Mission régionale d'autorité environnementale

AVIS DÉLIBÉRÉ
SUR LE PROJET D'IMPLANTATION
D'UNE CENTRALE PHOTOVOLTAÏQUE AU SOL
SOCIÉTÉ IEL
COMMUNE DU LUDE (72)

n° PDL-2022-6051

Figure 1: Plan d'implantation général – étude d'impact version mai 2021 – section 2 page 26

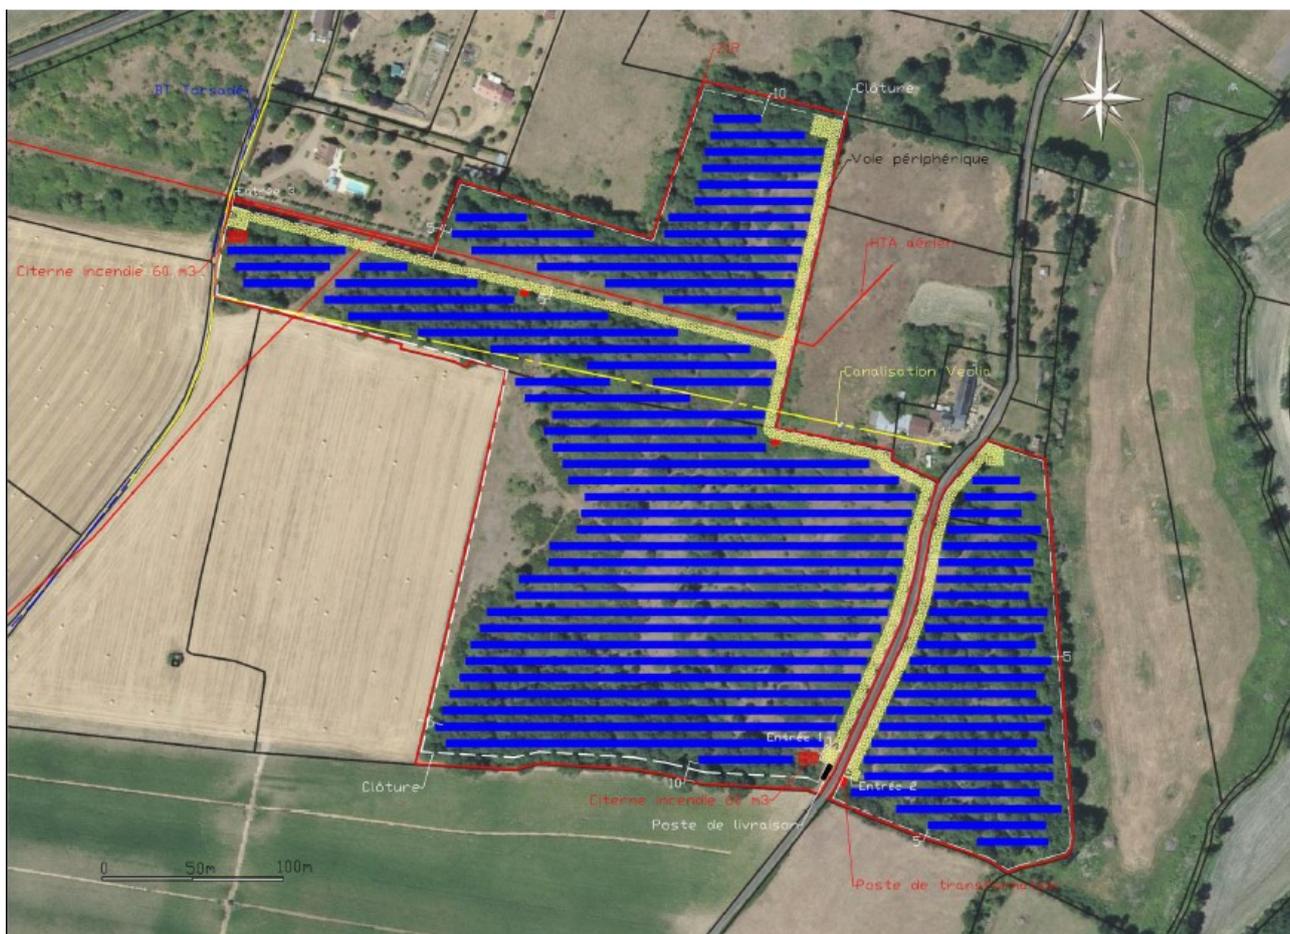
Le scénario d'implantation retenu ne fait pas apparaître de façon explicite les aménagements annexes du parc comme les postes de livraison/ transformation, la(les) citerne(s) incendie.

La MRAe relève ainsi que suivant les parties du dossier, la variante retenue présente des incohérences, comme en page 24 de la section 2 et en page 29 de la section 3 où la marge de recul liée à la canalisation disparaît. Sur cette même dernière carte, apparaît une « zone technique » en marge de la prairie sèche préservée, mais à distance de tout chemin périphérique. Il est précisé dans d'autres parties du dossier qu'il s'agit d'une citerne incendie, son accessibilité mérite d'être expliquée. D'autres cartes comme en page 6 de la section 10, présentent une citerne localisée aux abords de l'entrée ouest.

- ***de clarifier le dossier en proposant une hiérarchisation compilée des enjeux en présence, et en rendant cohérentes entre elles les différentes illustrations présentant la variante retenue ;***
